ORD: N° 1602/671 /2021
ANT.: ING. DOM N° 205/2021
MAT.: RECHAZO DE EXPEDIENTE.
UBICACIÓN: **GÉNOVA N°5900**
ROL SII: **3323-07**

A través del **ING. DOM N°205/2021** de fecha 08.11.2021 se ha solicitado la aprobación de **"Recepción Definitiva Total de Obra Menor"**, para la propiedad ubicada en **GÉNOVA N°5900** con destino **Local comercial**. Cuyo permiso a recepcionar es el N°01/2021 de fecha 11.01.2020.

INFORME DE VISITA RECEPCIÓN DEFINITIVA TOTAL.

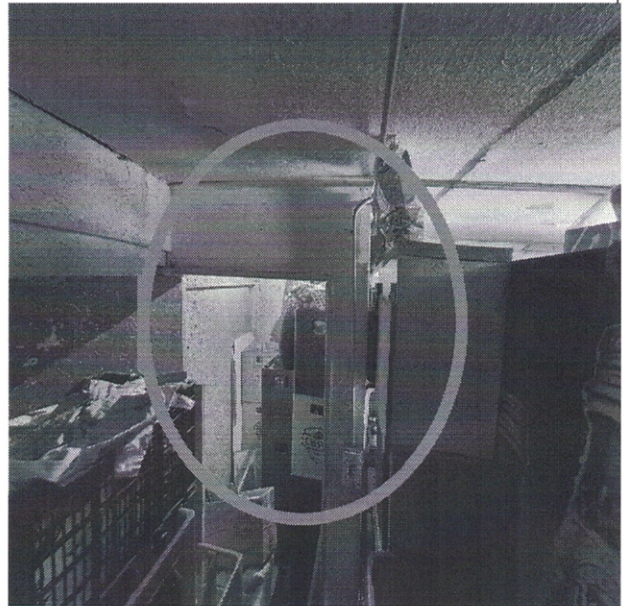
3.- Ubicación de lavamanos no es concordante con Permiso de Obra Menor N°01/2021. Al momento de la visita lavamanos no se encontraba en condiciones de uso.

4.- Local comercial presenta tabique no declarado en Permiso de Obra Menor N°01/2021, el cual genera recinto que es utilizado como bodega.

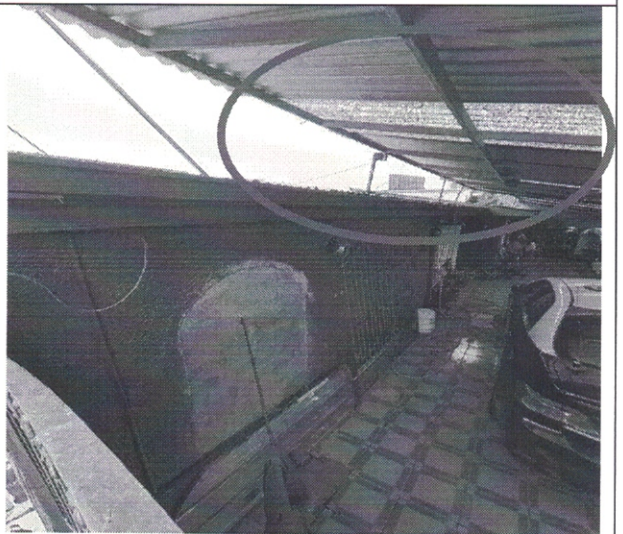
6.- Imagen de cubierta ubicada en antejardín que no es declarado en Permiso de Obra Menor N°01/2021. Deja sin habitabilidad dormitorios y comedor – estar de vivienda.
